Werfverslag 27 voor project: Koning Ridderdijk 44 | 8434 Westende (BE)

Nummer: 952RTW-27

Datum: dinsdag, 22 juni 2021

Verslaggever: Thijs Verhelst in opdracht voor nv architectenatelier Vyvey & Partners, architect

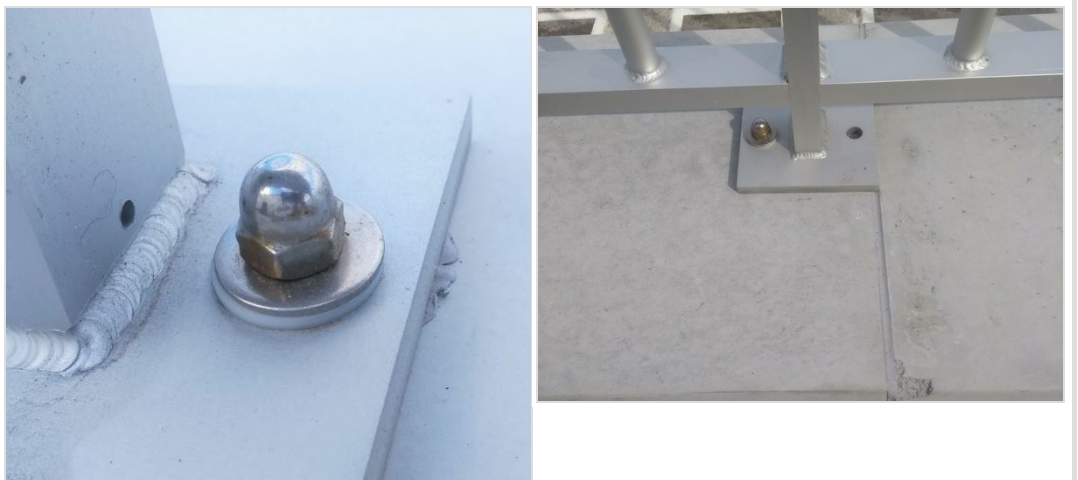
27.3 Nazicht zichtschermen	<p>In navolging op het nazicht van de geplaatste zichtschermen kwamen volgende opmerkingen:</p> <ul style="list-style-type: none"> -ARCH vraagt de OA de zichtschermen (strepen in glas) na plaatsing te reinigen. -AN meldt dat er nog een afdek profiel voorzien wordt frontaal t.h.v. openingen ankerpuntenwand -Zichtschermen dienen, daar waar nodig, bijkomend verankerd te worden. -ARCH merkt op dat zichtschermd werd geplaatst gecentreerd op zettingsvoeg, bevestiging wordt gevraagd aan één zijde om kans op barsten uit te sluiten bij kleine zettingen. <p>Ter hoogte van de witte aflopers op de profielen nazien of het een vervuiling betreft of kleurnuance in de anodisatie.</p>
	<div style="display: flex; justify-content: space-around;"> <div style="text-align: center;">  <p>Reinigen Strepen in glas</p> </div> <div style="text-align: center;">  <p>Zettingsvoeg</p> </div> </div>

Bijkomend hoger verankeren

vervuiling?

27.6 Afwerken arduin dorpel & - plint

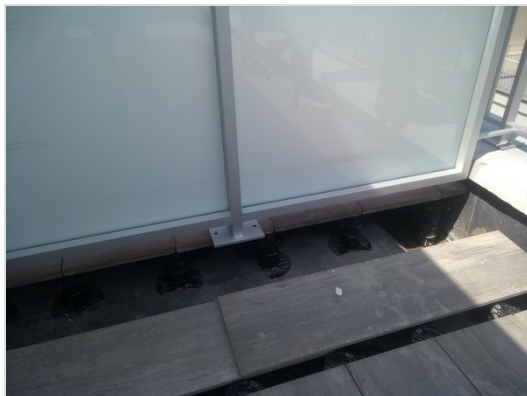
AN laat weten dat ze, op ma. 21/06, de resterende blauwe hardsteen dorpels komen opmeten. AN vreest dat de plaatsing hiervan mogelijks niet meer voor het bouwverlof zal kunnen gebeuren. AN bekijkt met OA wat de mogelijkheden zijn en koppelt terug.

Aanvullend geeft AN aan dat de arduin plint t.h.v. de verspringende terras nog geplaatst dienen te worden. Vanaf alle terras tegels geplaatst zijn kan dit mee opgemeten worden. De plinten worden aansluiten met de resterende dorpels geplaatst.

Verspringende plint

Resterende dorpels
